第 3 回愛媛県海岸保全基本計画検討委員会

－ 海岸保全基本計画の変更（案） －

日時：令和 7 年 1 2 月 1 8 日（木）10:00～
場所：愛媛県中予地方局 7 階大会議室

【前回（第2回検討委員会）説明資料の抜粋】

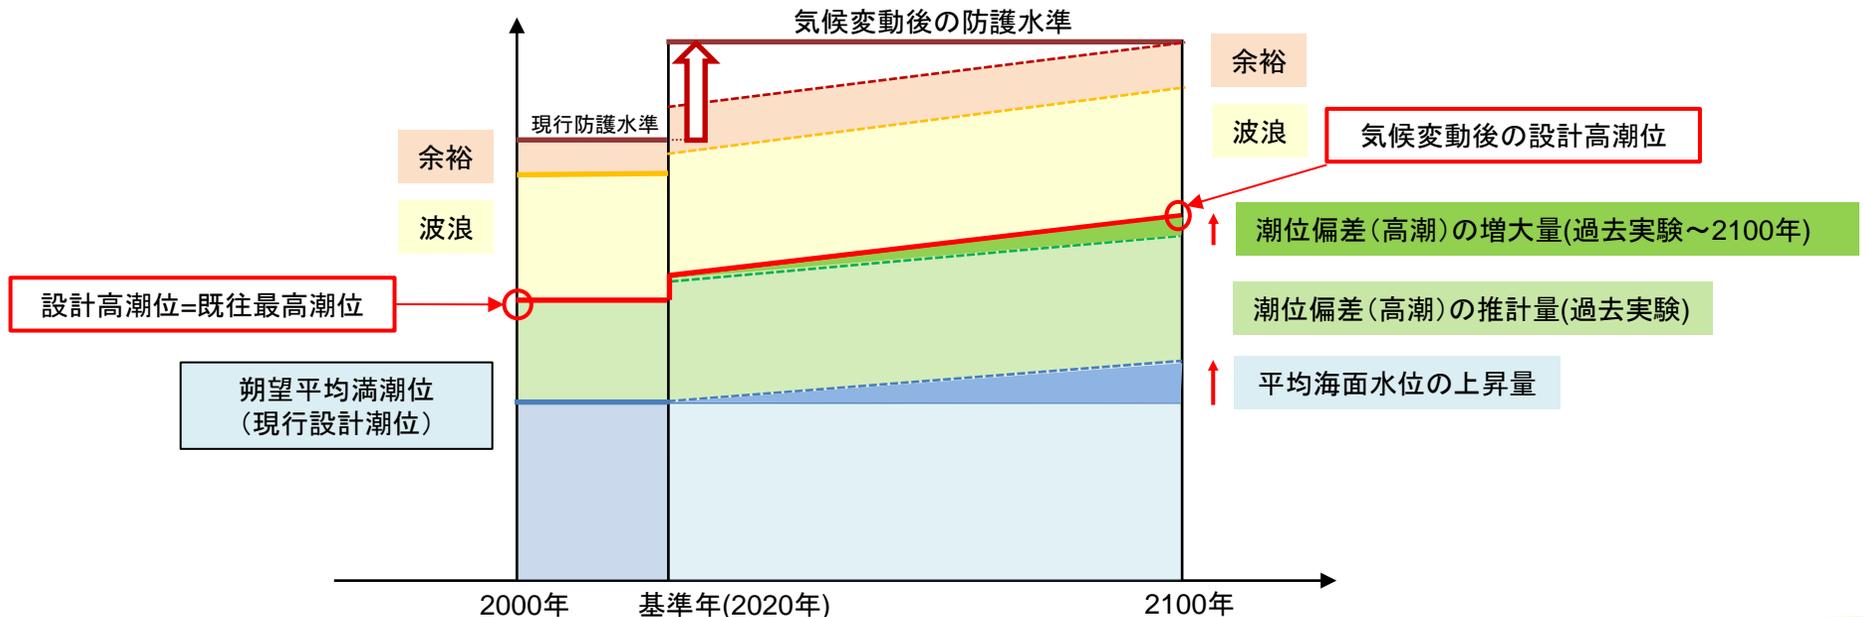
分類	主な意見	対応案
安田委員	設計高潮位	<ul style="list-style-type: none"> ・設計高潮位は現行通りとあるが賛成できない。これまでの議論を全部ひっくり返したような方針としか受け取れない。専門部会をやった意味もなく、なぜこうなったのか疑問に思う。 ・2℃上昇を避けられないことは、明確である。国の方針でもあるが、愛媛県はそれですらやらないとしか読取れない。モニタリングでは、その先もっと上振れするかどうかを調査する必要がある。 ・高知県においても、海面上昇と高潮は気候変動を加味することになっており、四国では愛媛県だけ取り残された結果となる。 	<p>【見直し】</p> <ul style="list-style-type: none"> ・気候変動を踏まえた、設計高潮位を検討した。
渡邊委員	設計高潮位	<ul style="list-style-type: none"> ・防護水準、特に設計高潮位を変えないことは難しい。既往最高潮位で決める方法を踏襲したとしても、既往最高を記録した時から現在までに上昇している分は少なくともあるため、それを全く見込まないというのは考えづらい ・防護水準は気候変動を考慮したものとして見直し、整備できてない部分もあるため、当面はどの段階まで整備するのかを切り分けて考えたほうが良いと思う。 	
片岡委員	設計高潮位	<ul style="list-style-type: none"> ・安田委員と渡邊委員に同意見であり、このままの既往最高潮位での設計基準は今後、効かないと思う。 	
日向委員長	設計高潮位	<ul style="list-style-type: none"> ・専門部会の検討にて、防護水準上がっているため改定が必要だという結論となった。やはり、安田委員の発言にもあるように、変えないことは厳しいと思う。

現行	改定方針
設計高潮位	既往最高潮位(HHWL)	朔望平均満潮位(2018年～2022年実測) +平均海面水位の上昇量(2020年～2100年予測) +潮位偏差(高潮)(2100年予測)
波浪	50年(30年)確率波	変更なし

(※モニタリング結果により必要に応じて見直す。)

○段階的整備

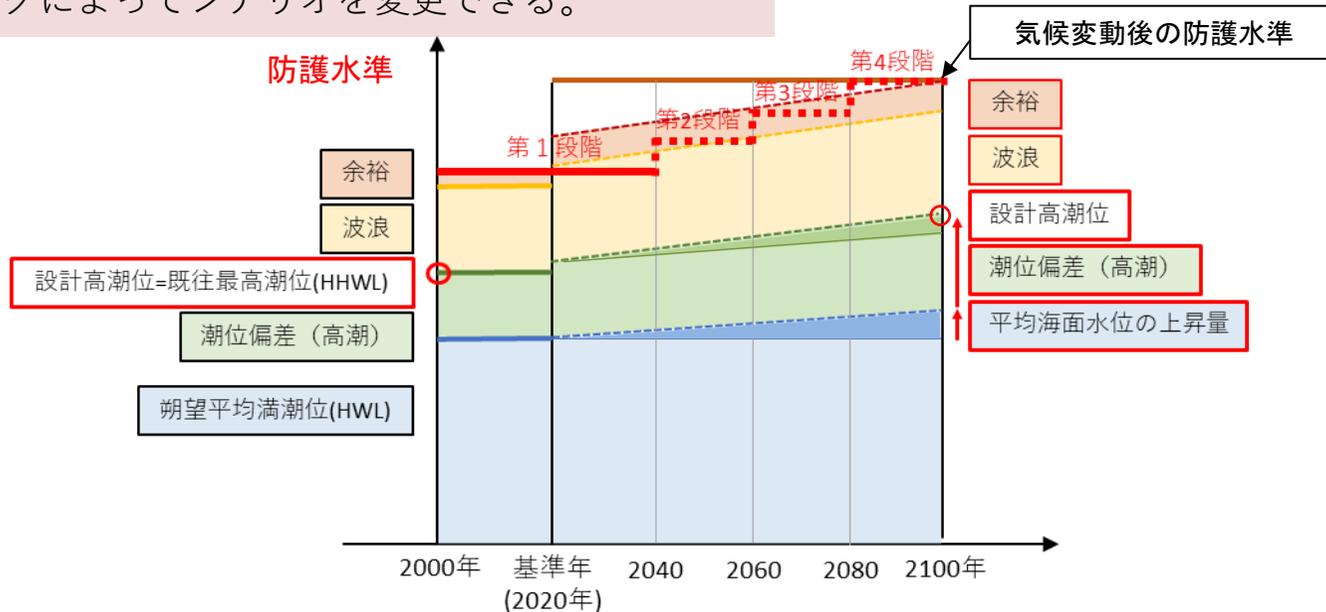
分類	主な意見	対応案
渡邊委員 日向委員	設計高潮位	・朔望平均満潮位(2018年～2022年実測)+平均海面上昇量(2020年～2100年の予測)+潮位偏差(2100年の予測)の採用で問題ない。	
安田委員	モニタリング	・「気候変動予測は2℃上昇シナリオを前提」としているが、必ずしも2℃とは限らず、それ以上の気温上昇もあり得る。そのことについての <u>モニタリングは非常に重要</u> である。	【追加】 「(3)モニタリングの実施」を追加。
安田委員	段階的整備 モニタリング	・段階的整備のメリットへ「 <u>モニタリングによりシナリオを変更できる</u> 」を追加してはどうか。段階的整備だからこそ、シナリオについて確認、見直しが可能である。	【追加】 「(2)段階的整備の導入」を追加。
日向委員	段階的整備	・段階的整備については了承する。人口減少が進んでいる中で、整備が必要な箇所が減るとするのは、現実的だと考える。	
安田委員	優先整備海岸	・海岸によって地形的条件等が異なるため、 <u>小さい単位での評価が必要</u> である。公表されている最小の人口メッシュは500m程度と記憶しており、粗いデータである。海岸から <u>1ブロック(50m)程度における人家の有無等について評価が必要</u> である。	【分析方法の見直し】 ・津波災害警戒区域(1メッシュ:10m)および高潮浸水想定区域(1メッシュ:25m)を最短距離に応じて、各海岸へ振り分け、海岸毎の背後地のエリアを決定した。 ・人口メッシュ [※] と建物ポリゴンから、建物の面積に応じた人口の振り分けを実施した。

- 段階的整備の方針について同意する。
- 段階的整備のメリットとして**「モニタリングによりシナリオを変更できる」**を追加してはどうか。(→追記済)

- ・ 気候変動後の外力を考慮した防護水準に対し、現場の整備高さを第1段階、第2段階など、複数の段階に分けて整備する。
- ・ 20年程度の期間を1つの段階として区分する。
- ・ 第1段階の整備高は現行の防護水準とし、20年毎に次の段階の整備高を決定する。
- ・ 整備高の検討に併せて、優先順位を再整理する。

- ・ 予算上の制約に対応
- ・ 人口減少に伴う便益の減少によって生じる、過大投資のリスクを低減
- ・ 景観や利用・環境等に対する価値観の変化に柔軟に対応
- ・ 各段階における最新の知見や社会構造の変化を考慮可能
- ・ モニタリングによってシナリオを変更できる。
